改善箇所説明図

燃料ポンプ用電気配線

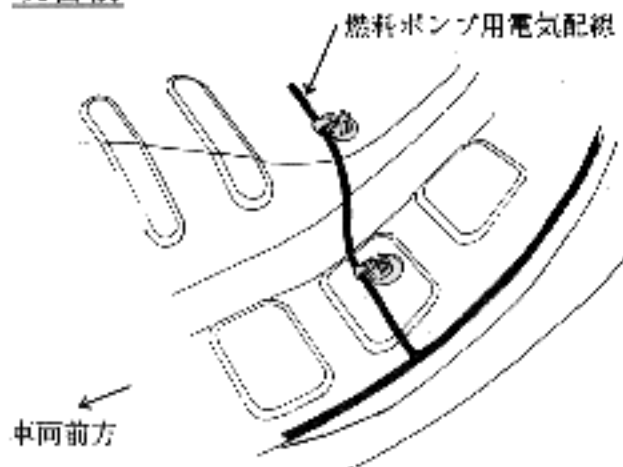
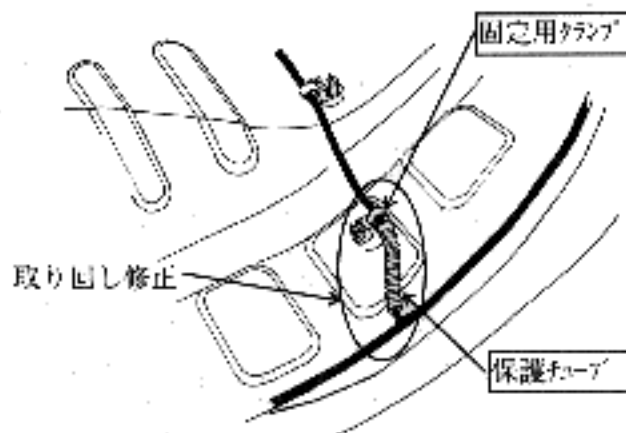
基準不適合発生箇所

燃料ポンプ用電気配線の取り回しが不適切なため、後部座席の金枠と接触するものがあり、当該電気配線の被覆が損傷し、最悪の場合、ヒューズが切れて原動機が停止するおそれがある。

全車両、当該電気配線の取り回しを修正するとともに、保護チューブを取り付ける。また、電気配線が損傷しているものは修正する。

識別：エンジンルーム左側のボデーパネル上面（サスペンション取付部前方）に黄色ペイントを塗布する。
